Bilag 5 Høring- forvaltningens svar

<p>Svar til spørgsmål/kommentarer til projektet ved Følgegruppemøde den 2. juni 2016</p>
14	<p>Svar: <i>Beboere fra Omøgade har taget kontakt til områdefornyelsen om de kaotiske parkeringsforhold på gaden. Der er pt. en parkeringsoprydning i gang, hvilket vil skabe plads til projektets tiltag. Man vil finde plads til afsætningsareal til sættevogne på Omøgade.</i></p>
15	<p>Svar (Dorthe): <i>Trafikanalysen fra 2012 gjorde rede for den eksisterende trafik. I den nye analyse fra 2015 er lukningen af Bryggervangen, nord for Skt. Kjelds Plads blevet analyseret. Der er primært lokal trafik. Trafikken på Bryggervangen i dag er ikke så voldsom at den ikke vil kunne fordele sig naturligt i kvarteret. Men den påvirkning projektet giver på Æbeløgade vil blive håndteret indenfor projektet.</i></p> <p>Svar (Rene): <i>Der kan måske komme mere trafik på Æbeløgade, men den trafik der kommer fra Skt. Kjelds Plads, vil køre en anden vej. Så der vil ikke komme meget ekstra trafik, mange af de</i></p>

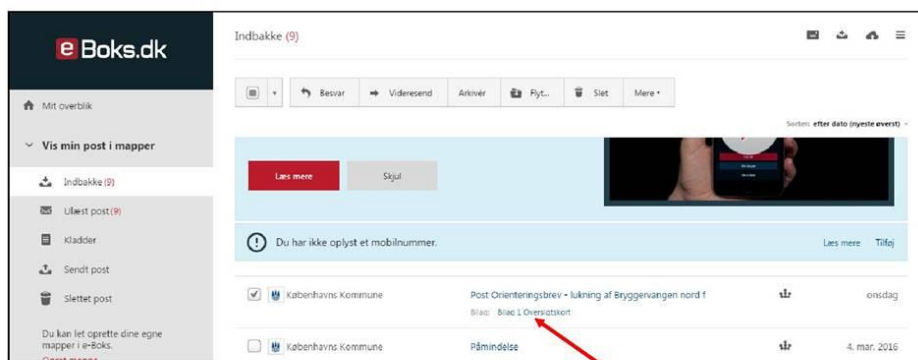
5 Svaret d. 29. april 2016

Det kan være svært at finde bilaget, jeg har derfor vedhæftet et screenshot, så du kan se hvor du skal klikke i e-Boks for at få det frem.

Jeg har også for nemheds skyld vedhæftet kortbilaget.

Det blå markerer projektområdet, hvor man anlægger nyt. Det er den nordlige del af Bryggervangen der lukkes (nord for Skt. Kjelds Plads), lige ved Døgnetto. Det vil stadig være muligt at køre ind på den nordlige del af Bryggervangen af de tilstødende sideveje. Vi opretholder det samme antal parkeringspladser på strækningen, som der er i dag, men sanerer trafikken ved at slynge vejen og sætte hastigheden ned. Langs vejen (Bryggervangen) vil man etablere en form for vejbede og på Skt. Kjelds Plads vil man lave nogle store grønne byrum med mulighed for ophold. På nuværende tidspunkt er arkitekterne i gang med at tegne projektforslaget færdigt, så jeg har ikke en færdig plan jeg kan sende, men på bilaget kan man se den overordnede struktur.
